**AVIS RELATIF À LA PROTECTION
CONTRE LES EVENTUELS EFFETS NOCIFS ET NUISANCES
PROVOQUÉS PAR LES RAYONNEMENTS NON IONISANTS
GÉNÉRÉS PAR DES ANTENNES ÉMETTRICES STATIONNAIRES**

Commune : FERRIERES - Exploitant : ORANGE

Rapport n° 378 / 2025

Figure 1 : Vue en plan des lieux de séjour et des points de contrôle

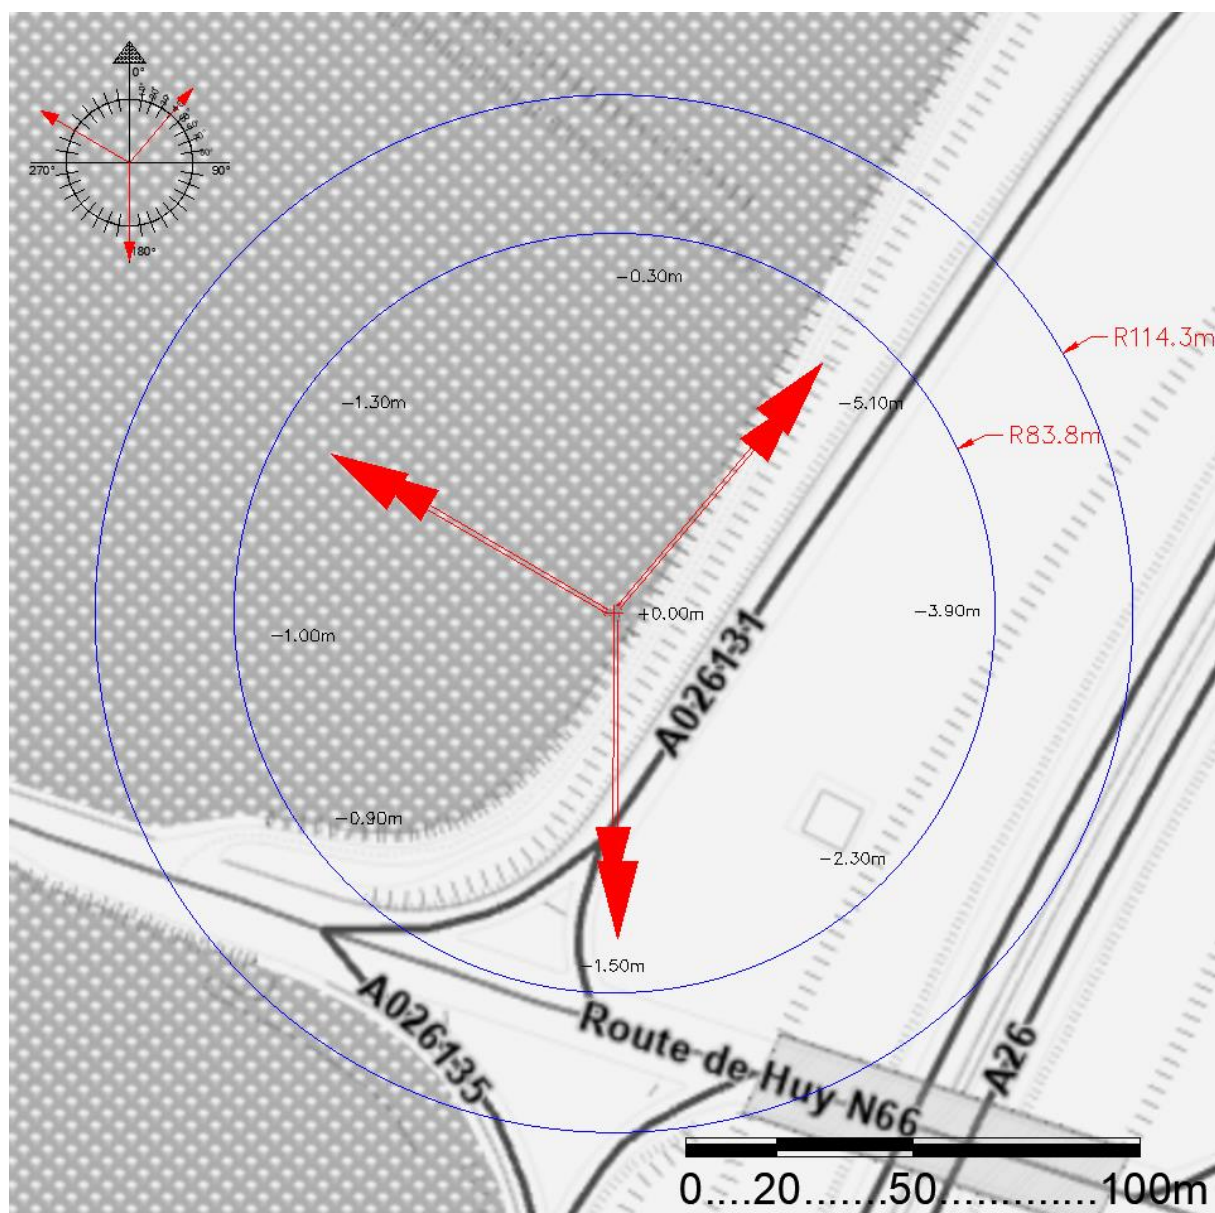
En ce qui concerne les antennes de l'installation mentionnées dans le tableau 1, la distance maximale à laquelle la limite pourrait être atteinte, à l'extérieur, est égale à 94,6 m. S'il n'y a pas de LS à une distance inférieure, les antennes respectent forcément la limite d'immission.

Dans le cas des LS situés à l'intérieur des bâtiments, une atténuation d'obstacle est prise en compte et il en résulte que la distance maximale à laquelle la limite pourrait être atteinte se réduit à 67,0 m.

Figure 2 : Vue en plan des installations d'antennes dans un rayon de 300 mètres autour de l'installation faisant l'objet de la demande d'avis

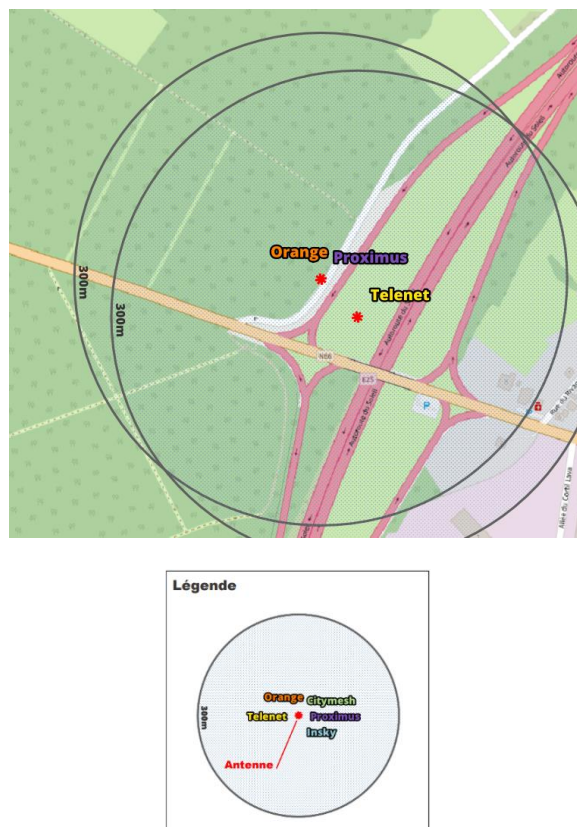
- il y a au plus 4 installations d'antennes émettrices stationnaires présentes dans la zone d'évaluation de 300 mètres de rayon représentée dans la figure 2, y inclus l'installation référencée dans le paragraphe 2 : la limite cumulative définie à l'article 4, §2 du décret est nécessairement respectée dans les lieux de séjour à l'intérieur de la zone d'évaluation de 300 mètres de rayon ;

- c) dans tous les autres cas, il a été vérifié que la limite cumulative définie à l'article 4, §2 du décret n'est pas dépassée dans les lieux de séjour sur base du nombre d'installations localisées dans la zone d'évaluation de 300 mètres de rayon représentée dans la figure 2, de leur localisation ainsi que des données inscrites dans la figure 1 et au paragraphe 4 du présent avis et dans les avis attestant le respect de la limite par installation ou de la limite abrogée de 3 V/m relatifs aux autres installations reprises dans la figure 2.

Compte tenu des considérations ci-dessus, il apparaît que l'intensité du rayonnement électromagnétique généré, dans les lieux de séjour situés dans un rayon de 300 mètres autour de l'installation référencée dans le paragraphe 2, par l'ensemble des antennes émettrices stationnaires de l'ensemble des exploitants du même site d'antennes émettrices stationnaires respecte la limite fixée à l'article 4, § 2 du décret.
